Herinrichting Pasbree

Pasbree | Schetsontwerp

Nieuwe
versie

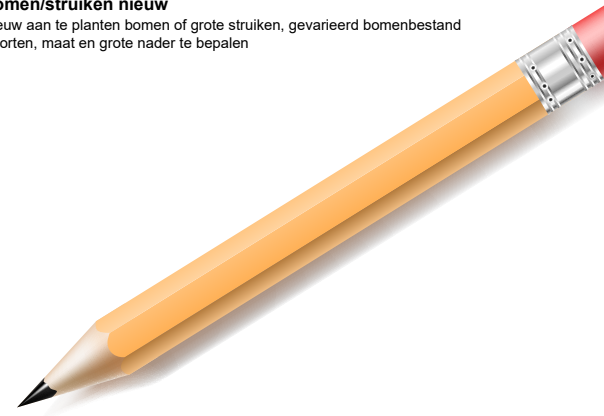
Reacties op het 1^e schetsontwerp vanuit de buurt

1. Er waren veel reacties op het voorstel voor het éénrichtingsverkeer in de lus (ter hoogte van Pasbree 62): éénrichtingsverkeer is niet nodig met het oog op veiligheid. Tevens vindt de buurt het omrijden niet handig.
2. Er waren veel reacties op de éénrichtingsweg met doorsteek naar de Pashegge: bewoners vinden een doorgang wel belangrijk voor de hulpdiensten en vuilniswagen. Niet voor auto-verkeer richting de Pashegge.
3. Een extra doorsteek naar de sportvelden ter hoogte van de moestuinen (Pasbree 76) is niet gewenst. Dit gaat ook ten koste van de huidige moestuinen.
4. Er waren veel vragen of er voldoende ruimte is voor de vuilniswagen om te draaien.
5. Het aantal ingetekende parkeerplaatsen in de toegangsweg wordt als te veel ervaren. In de lus (ter hoogte van Pasbree 62) ervaart men te weinig parkeerplaatsen.

6. Er is een wens voor meer parkeerplaatsen in het straatgedeelte ter hoogte van Pasbree 41.
7. Er is behoefte aan een plek met parkeerplaatsen geschikt voor bedrijfsbussen.

8. Bewoners zijn blij met meer groen in straat. Wel zijn er veel opmerkingen over onderhoud.

9. Er zijn vragen gesteld over de container opstelplaatsen voor de afvalcontainers van de Rova. In het schetsontwerp is dit nog niet ingetekend.

10. Tijdens regenbuien is er wateroverlast ter hoogte van Pasbree 34-48.

1. De éénrichtingsweg is weer aangepast in een tweerichtingsweg.
2. De doorgang naar de Pashegge blijft bestaan, maar alleen voor de hulpdiensten en vuilniswagen. Hiervoor komt een verkeerspaaltje of bus sluis. De éénrichtingsweg is hierdoor weer tweerichtingsweg geworden.
3. De extra doorsteek naar de sportvelden ter hoogte van de moestuinen is vervallen.
4. In het ontwerp is voldoende ruimte opgenomen voor de vuilniswagen om te kunnen draaien.
5. Er zijn minder parkeerplaatsen in de toegangsweg en meer in de lus ingetekend.
6. Er zijn extra parkeerplaatsen ingetekend ter hoogte van het speeltuintje aan de Ravenhorsterweg. Er is voldoende speelruimte overgelaten voor de (oudere) kinderen.
7. Op de parkeerplaats aan de Ravenhorsterweg worden een aantal grotere parkeerplaatsen gerealiseerd.

8. Een aantal groenvakken is verplaatst in het schetsontwerp. Het groen op straat blijft in het ontwerp staan. Groenvakken zijn wel vergroot om ervoor te zorgen dat bomen en planten beter kunnen groeien en het groen ook mooi groen blijft. De keuze van de beplanting volgt nog in een volgende fase. Voor de opmerkingen over achterstallig onderhoud is aandacht.

9. Er wordt nog gekeken of een andere manier van afval inzamelen mogelijk is. Meer informatie is op dit moment nog niet bekend. In een volgende fase wordt dit nader uitgewerkt.

10. Voor wateroverlast in de hele Pasbree is aandacht. In de technische uitwerking van de plannen wordt waterproblematiek verder opgepakt.
